Сто пятьдесят седьмая сессия

**Соглашение 1958: рассмотрение проектов поправок
к действующим правилам, представленных GRSP**

Предложение по дополнению 5 к поправкам серии 04 к Правилам № 44 (детские удерживающие системы)

Представлено Рабочей группой по пассивной безопасности*

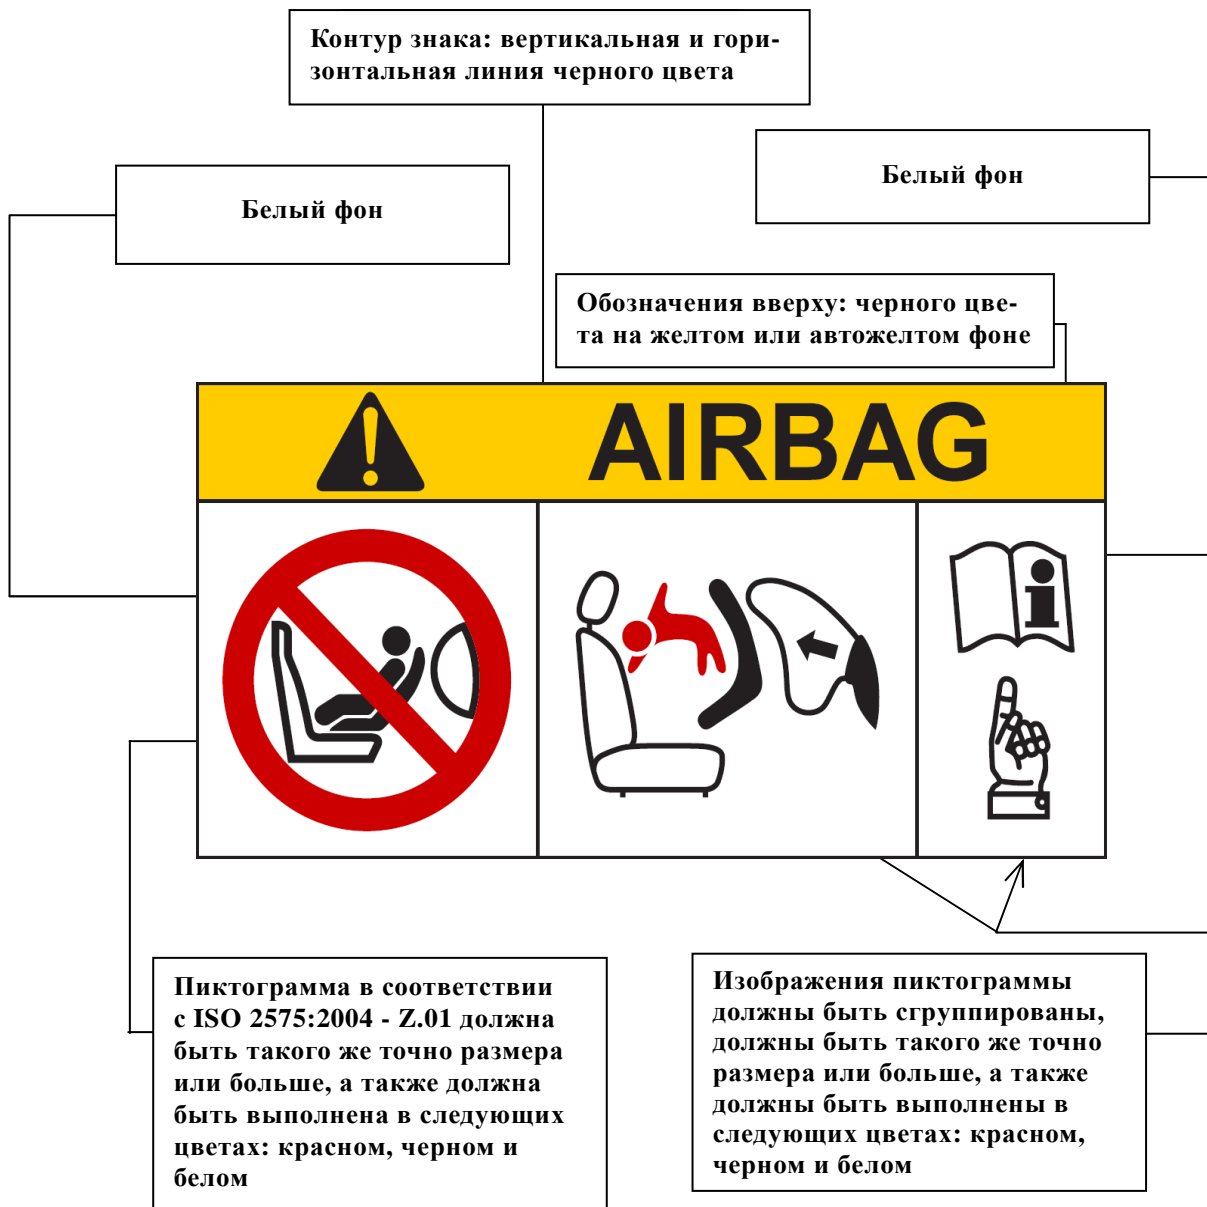
Пункт 4.4 исключить.

Включить новый пункт 4.4 следующего содержания:

"4.4 На видимой внутренней поверхности детской удерживающей системы, установленной против направления движения (включая боковое крыло за головой ребенка), приблизительно в зоне нахождения головы ребенка должен быть постоянно прикреплен указанный ниже предупредительный знак (приведенная текстовая информация – минимальна).

Минимальный размер знака: 60 x 120 мм.

Этот знак должен быть нашит на поверхности по всему ее периметру и/или постоянно прикреплен к крышке по всей ее задней поверхности. Допускается любой другой вид постоянного и не съемного с продукции крепления, которое не препятствует обзору. Использование знаков в виде флажка однозначно запрещается.

Если элементы удерживающего устройства или любые дополнительные приспособления, поставляемые изготовителем детской удерживающей системы, могут закрыть собой этот знак, то требуется дополнительный знак. Один предупреждающий знак должен быть видимым во всех положениях готовой к использованию удерживающей системы в любой конфигурации.

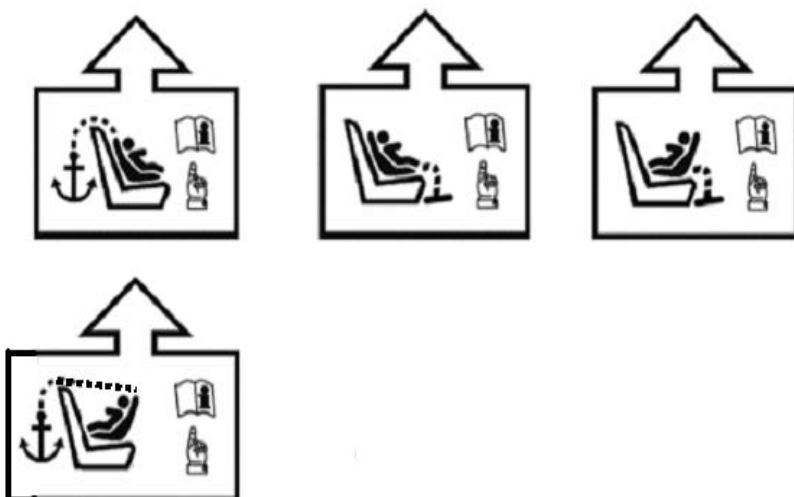
Пункт 4.8 изменить следующим образом:

- "4.8 Маркировка ISOFIX
 ...
 с) при помощи...

d) ...
...".
